(仮称) 下北ウィンドファーム事業  
環境影響評価方法書

補足説明資料

コスモエコパワー株式会社

図 44-1 水の濁り調査地点位置図

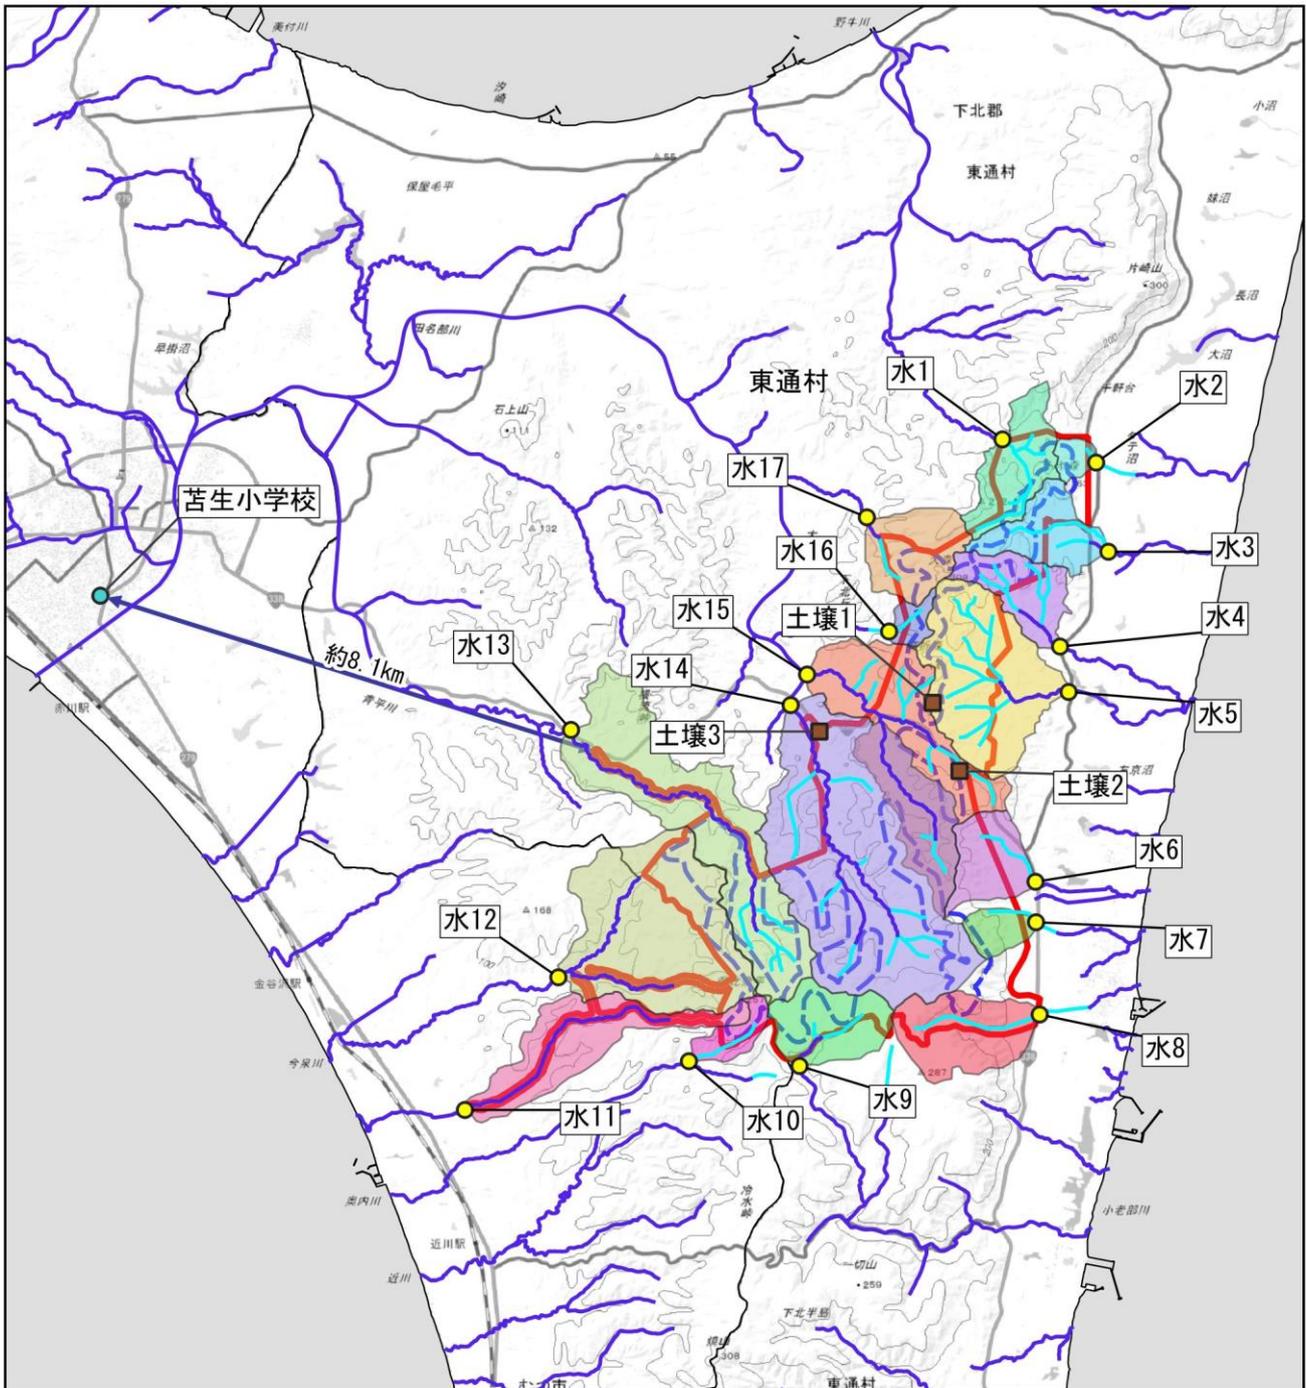
水質12の表記が見当たりません（○のみ）ので、追記してください。また、集水域の色わけが凡例と一致していないようですので、ご確認の上、修正してください。【顧問】

水質調査地点12の記号（水12）を図中に記して下さい。【顧問】

ご指摘を踏まえ、準備書において図 44-1 の通りに修正いたします。
